LIETUVOS JŪRŲ MUZIEJUS

2025-09-26/ Nr.1

DĖL ATSAKYMŲ Į TIEKĖJŲ KLAUSIMUS

Lietuvos jūrų muziejus (toliau - Perkančioji organizacija) vykdydamas tarptautinį viešąjį pirkimą „Ekspонатų saugyklų technologinė įranga“ (pirkimo ID-4027439) teikia atsakymus į tiekėjų Centrinės viešųjų pirkimų informacinės sistemos priemonėmis pateiktus klausimus.

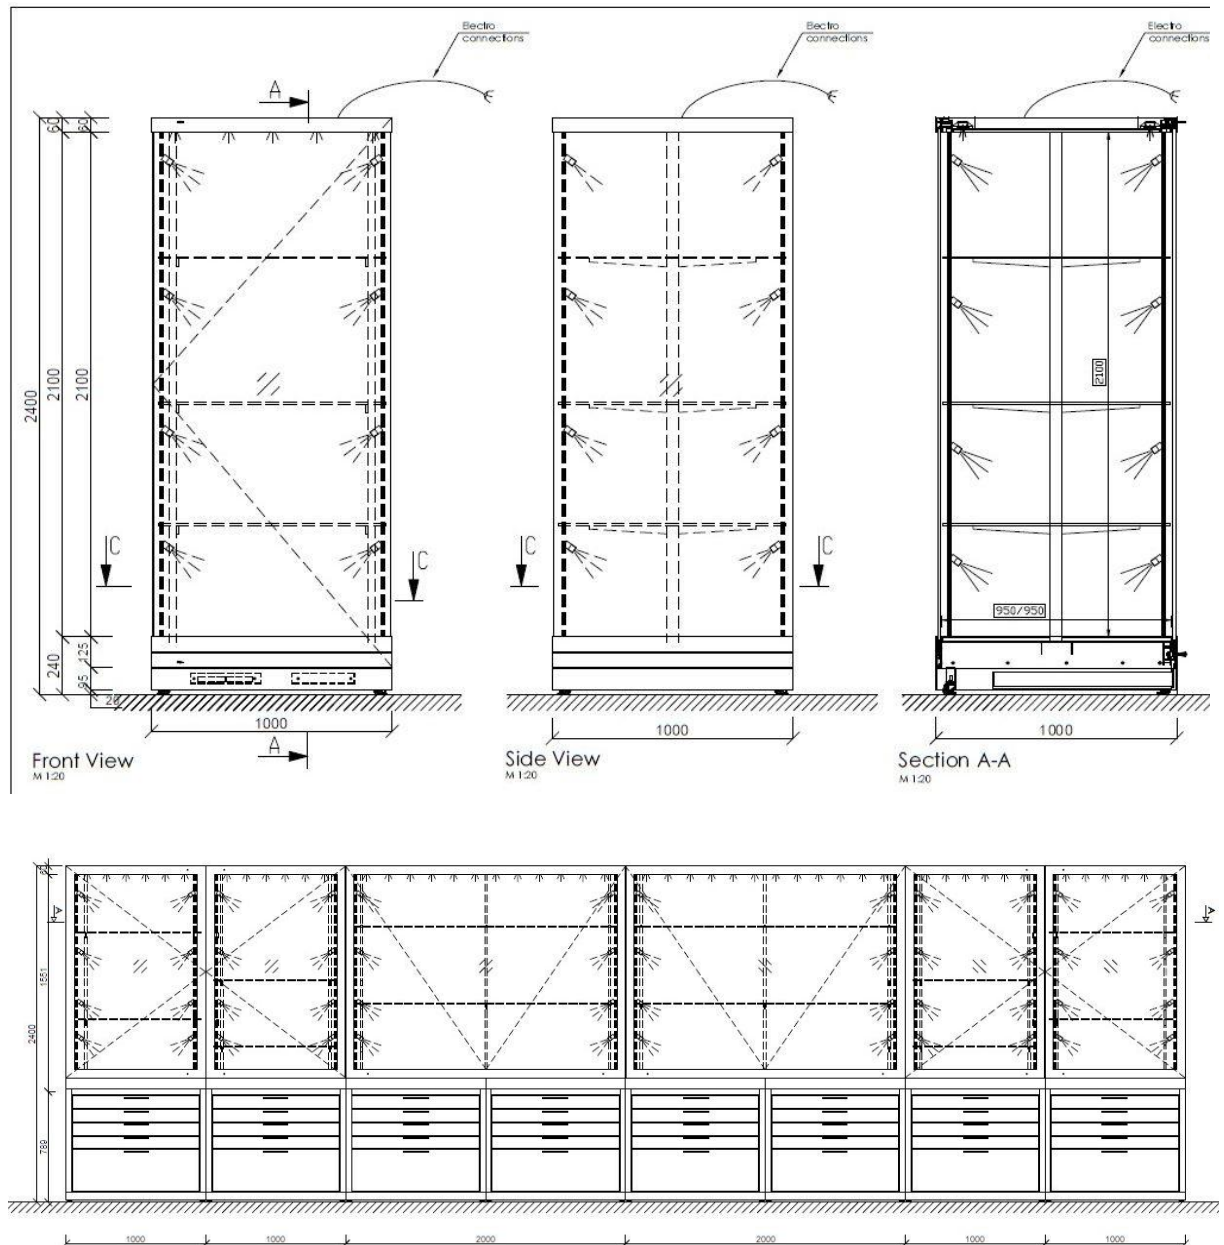
Jūs prašote lentynų. Ar galėtumėte patikslinti, ar tai reiškia lentynas, pritvirtintas prie galinės vitrinos sienelės, ar lentynas, naudojant pakabinamą sistemą su strypais?

Paaikškiname, kad lentynos turi būti tvirtinamos naudojant pakabinamą sistemą su strypais.
